Emne: Befaring fv.715 - Klage på Reguleringsplan for Rødsjøkrysset - Krinsvatnet - oppsummering

Viser til befaring i klagesak på reguleringsplan fv. 715 Rødsjøkrysset – Krinsvatnet (planID 505420200004) torsdag 8. april 2021.

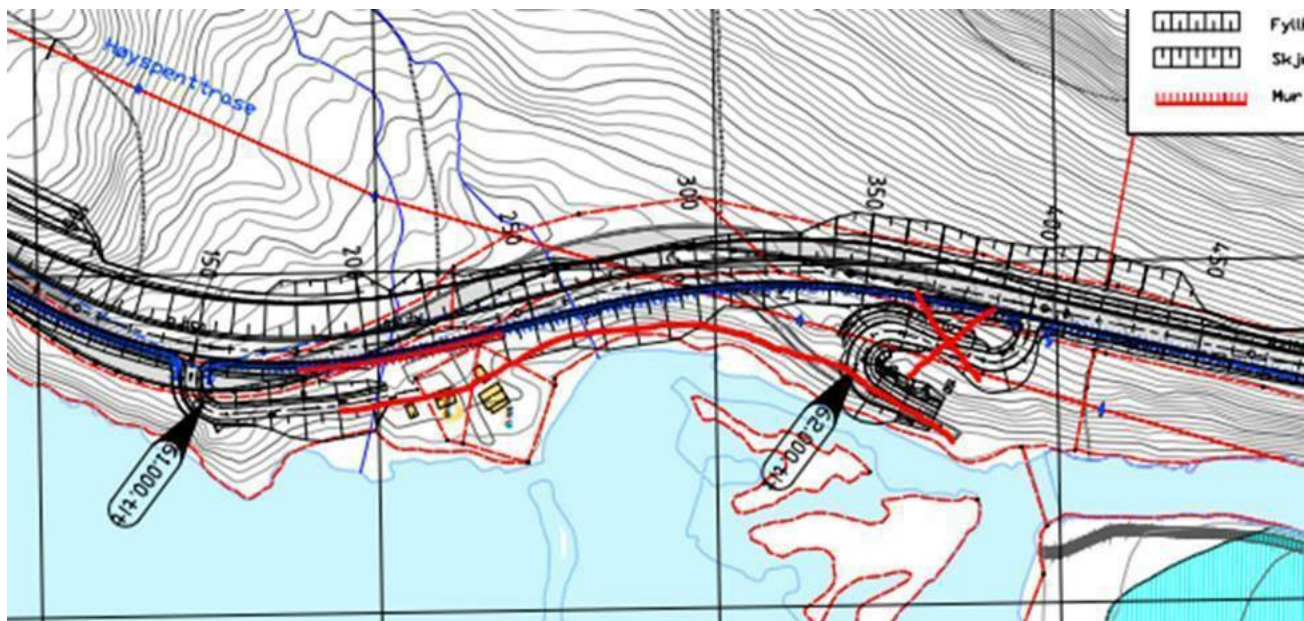
- en alternativ utforming av adkomst i sør.
- en parallell veg fra sør mot nord - mot kryssing av elv. Løsningen vil få utslag i elva/vannet (utenfor opprinnelig varslet planområde).
- å droppe en evt. adkomst i nord dersom de to andre punktene er gjennomførbare (Se grovkisse under)
